## 2016년도 문화재위원회

### 제2차 사적분과위원회 회의록

- ▣ 회의일시 : 2016. 2. 17 (수요일), 14:00 ~ 20:00
- ▣ 장 소 : 국립고궁박물관 회의실
- ▣ 출석위원 : 최성락, 고혜령, 김권구, 류제헌, 성종상,  
심정보, 허창수(이상 7명)
- ▣ 심의내용 및 의결사항 : 이하 자료와 같음

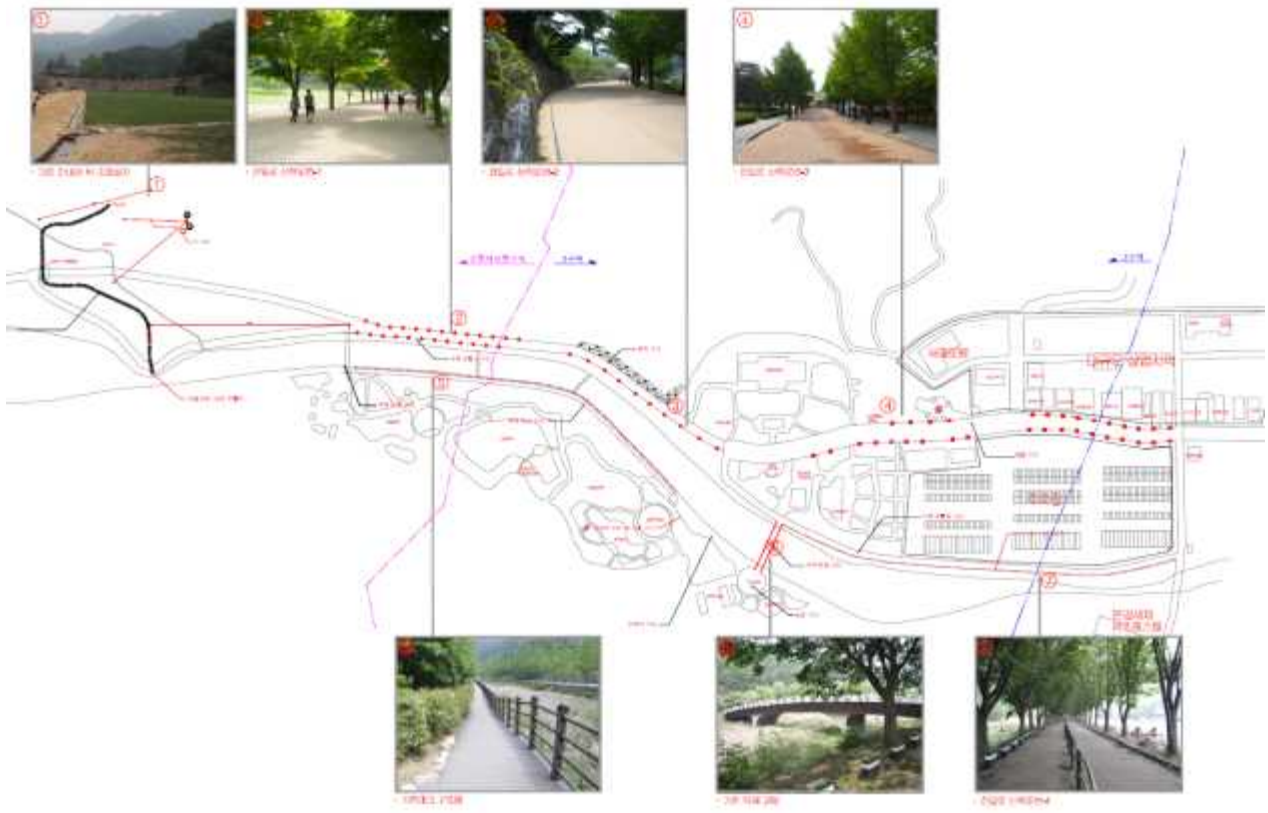
- 본 건은 문경 제1~2관문과 2관문을 잇는 진입로에 경관조명을 설치하고자 하는 것으로서 조명의 배치, 숫자, 문화재 조명 등이 역사문화환경과 조화를 이루지 못하여 관람객의 안전, 문화재의 가치를 이끌어 내는 조명계획으로 재조정될 필요가 있다고 판단됨

- 조건부가결
  - 현지조사의견 1번, 천연기념물과 의견대로 시행할 것

## 7. 문화재 보존 영향 행위기준(안)

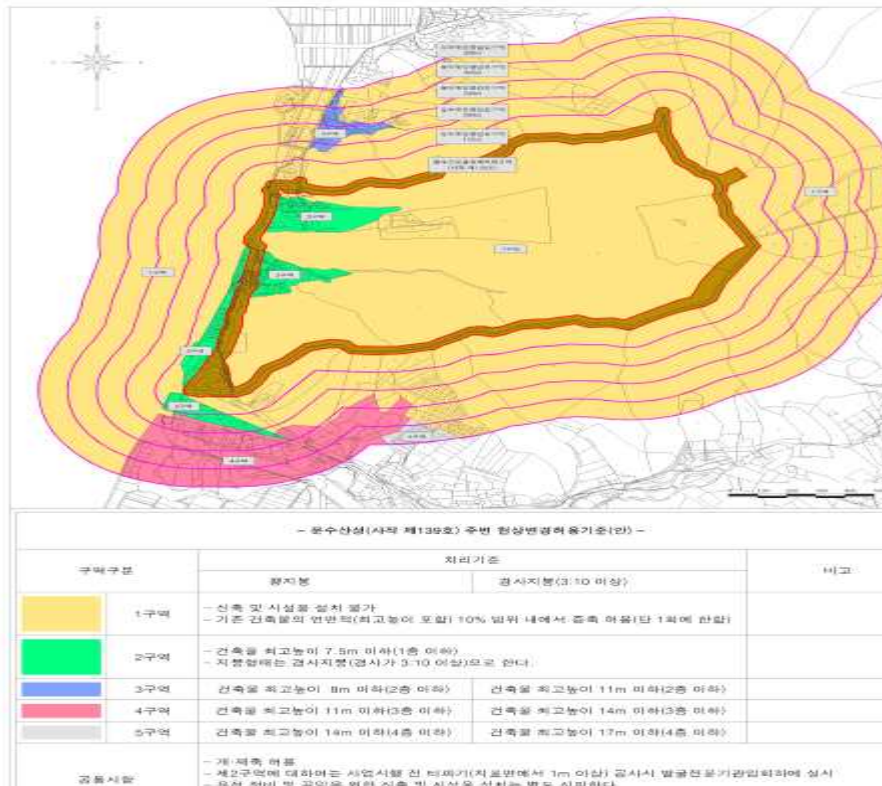
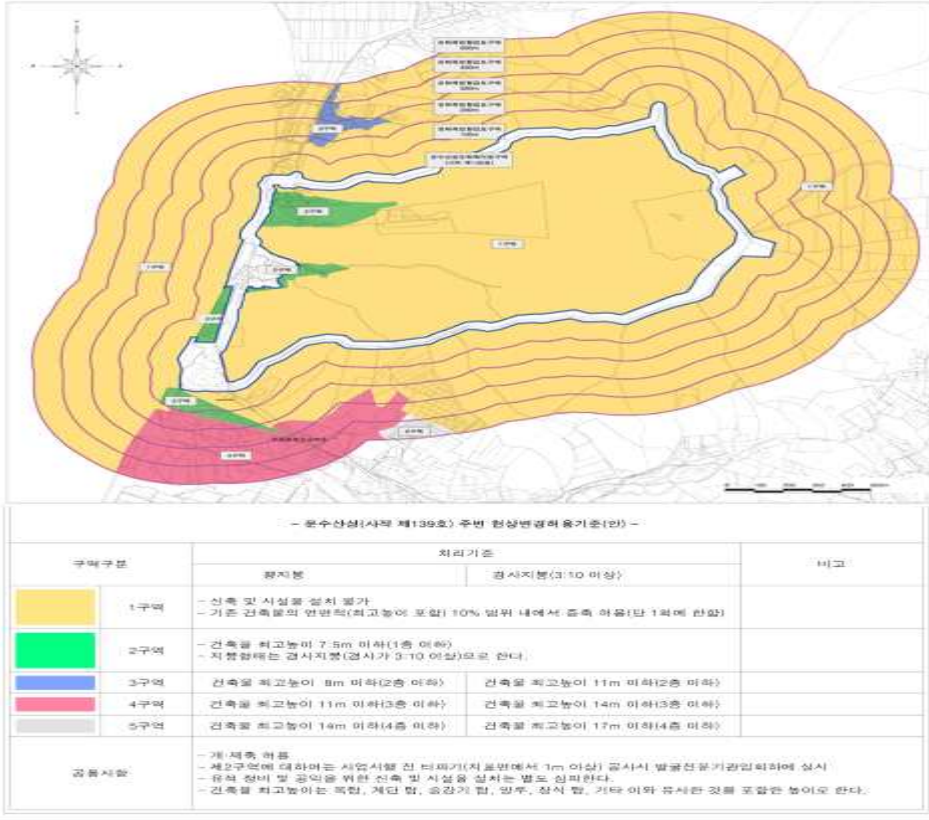
지정구역은 대부분 문화재 내부에서 증가하는 안으로서, 현황을 유지하여도 무방할 것으로 판단됨.

- 조건부가결
  - 검토의견대로 시행할 것

현상변경 허용기준안

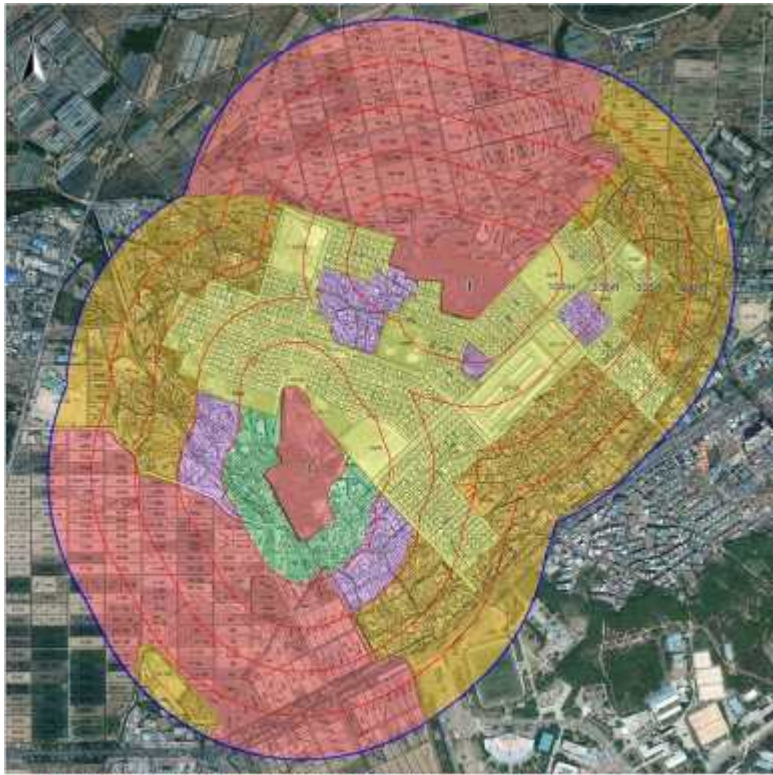
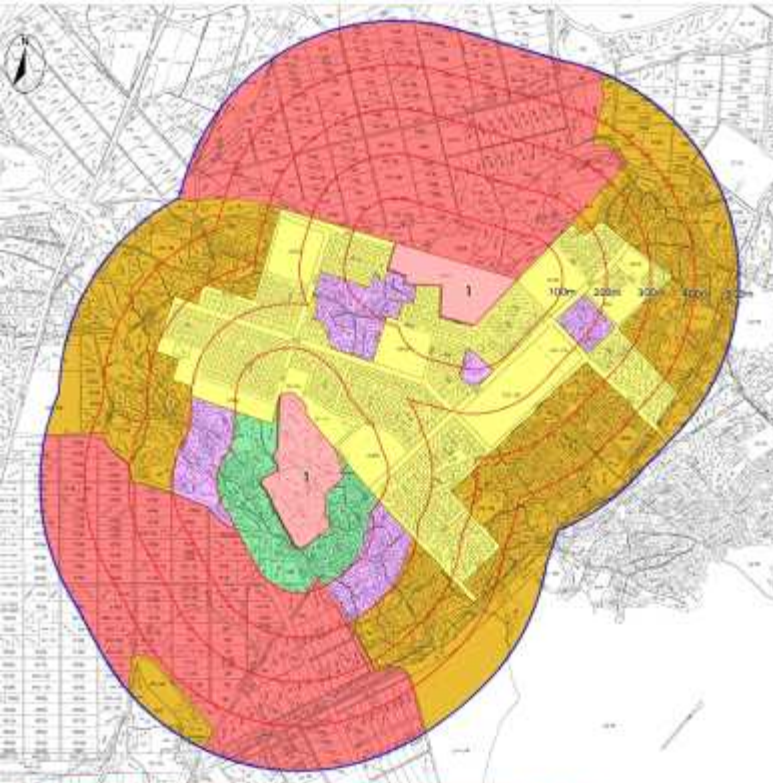
■ 검토의견 : 현황을 유지하는 것이 적절한 것으로 사료됨.

○ 변경 후 허용기준 조정(안) 도면

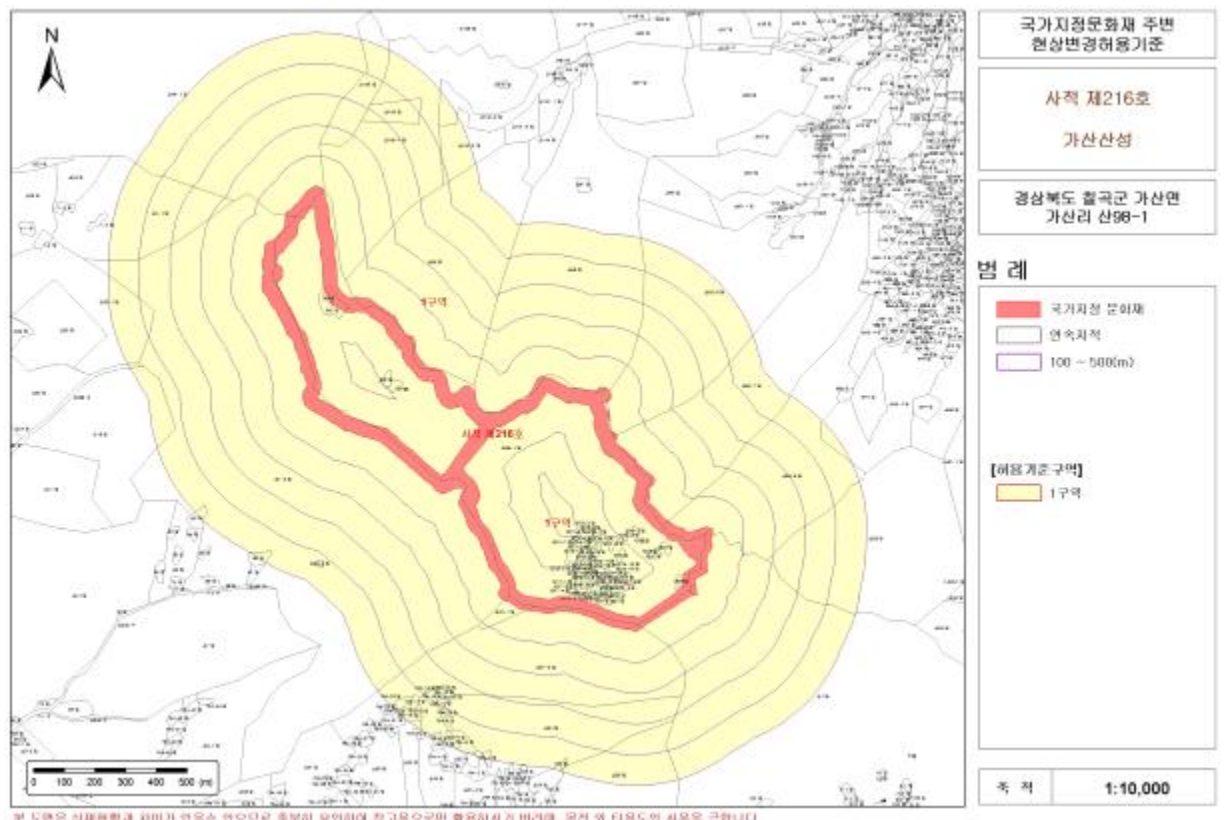
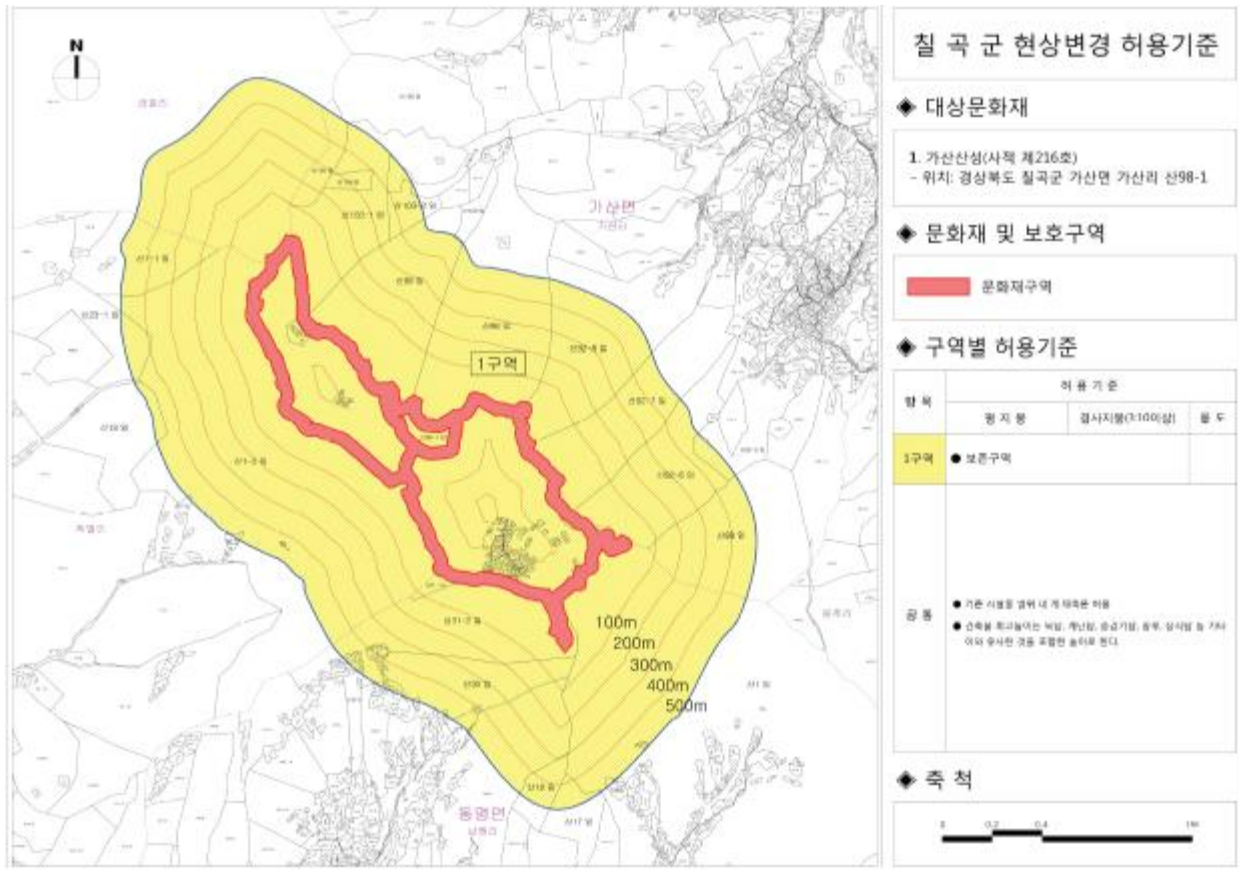
- 칠곡 가산산성의 중성의 외곽부를 추가 지정함에 따라 현상변경허용기준을 재검토하고자 하는 것으로서 칠곡 가산산성은 전체가 도립공원 내에 존재하여 개발이 용이하지 않은 여건을 갖추고 있는바, 향후 역사문화환경의 조성이라고 하는 차원에서 1구역(개별심의구역)으로 하는 것이 바람직할 것으로 판단됨.

- 조건부가결
  - 검토의견대로 시행할 것
